AKCINĖ BENDROVĖ „VIA LIETUVA“

DĖL PIRKIMO DOKUMENTŲ PAAIŠKINIMO NR. 5

Akcinė bendrovė „Via Lietuva“ (toliau – Perkančioji organizacija) vykdo viešojo pirkimo „Kelio Nr. 4730 Lapiakalnis–Abromiškės–Žebertonys ruožo 0,00 km iki 5,830 km rekonstravimo statybos darbų atlikimas“ (Pirkimo ID 177742), atliekamo tarptautinio atviro konkurso būdu, procedūras ir teikia pirkimo dokumentų paaiškinimus, atsakydama į tiekėjų klausimus.

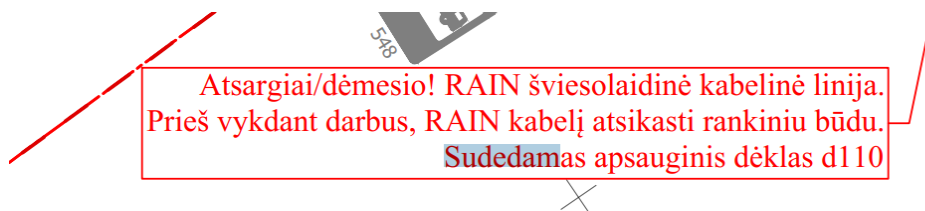
14. Klausimas. „Prašome patikslinti AB Via Lietuva nurodytą sandėliavimo aikštelę. Santraukoje nurodytas adresas:

Sandėliavimo medžiagos

Vykdamas valstybinės reikšmės kelių rekonstravimo ir (ar) remonto darbus susidaranti medžiagos, kurios nenaudojamos projekte ir nėra priskiriamos negražinamoms medžiagoms transportuojamos į AB „Via Lietuva“ nurodytas sandėliavimo vietas – AB „Kelių priežiūra“ Trakų kelių tarnybos Vievo miestelyje, Statybininkų g. 16, Vievis.

Projekte nurodytas adresas

Vykdant valstybinės reikšmės kelio remonto darbus susidarančios medžiagos (metalo, plastiko, betono (gelžbetonio) gaminius ir kt. (išskyrus birias medžiagas)), kurios gali būti panaudotos pakartotinai numatoma transportuoti į užsakovo – Kelių direkcijos nurodytas sandėliavimo vietą – Širvintų kelių tarnyba, Zibalų g. 21, Širvintos. Atstumas nuo remontuojamo kelio ruožo iki numatytos sandėliavimo vietos – 52 km.

Atsakymas. Vadovautis Excel DKŽ santraukos informacija (t. y. sandėliavimas Vievio meistrijoje).

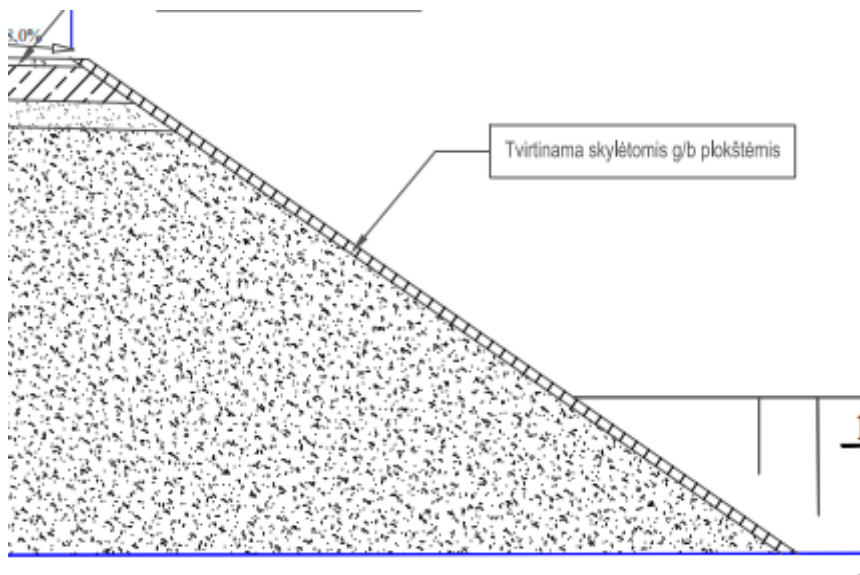
25. Klausimas. „DKŽ (asfaltuotas ruožas ir takas) yra numatyta 1 kompl. Iškilios sankryžos įrengimas. Pažymime, kad darbai perkami pagal TDP, TDP etape darbų kiekių žiniaraščiai turi būti detalūs, o ne sustambinti, todėl prašome detalizuoti šią poziciją.“

Atsakymas. Skalda arba žvyras ir AŠAS įvertinti bendrai kelio kiekiuose. Šioje eilutėje turėtų būti vertinami asfaltavimo darbai.
